Vår ref.:
2017/2755-4

Svar -Plansak 12602017000600 - Detaljregulering - Mangervåg kloakkanlegg - varsel om offentlig høring og ettersyn - instansar

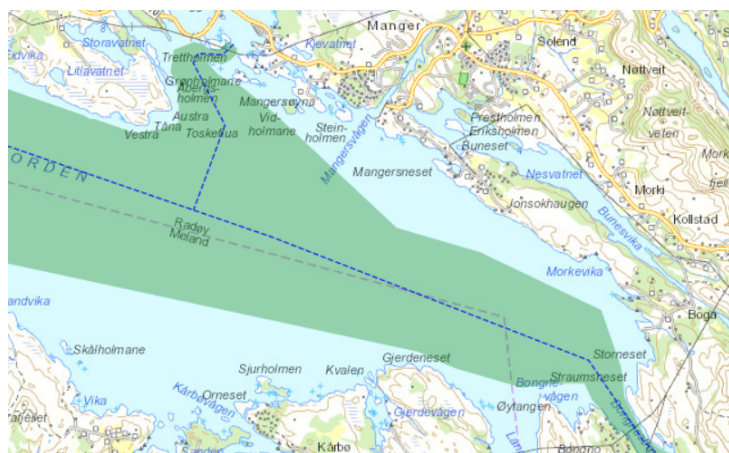
I planskildringa s.29 kap. 8.5.1 siste avsnitt står det «*Utslippsvatn frå reinseanlegget vil bli ført på godkjent djupne i Mangerfjorden*». Traseen med leidning for utslippsvatnet er ikkje teikna inn i plankartet.

Viss utslippsleidningen kjem ut i areal avsett til bileia «2264-Radfjorden» er det staten ved Kystverket som har mynde etter hamne- og farvasslova.

Grønt område i bilete overfor syner arealavgrensinga til bileia, og dermed myndighetsområdet til Kystverket.
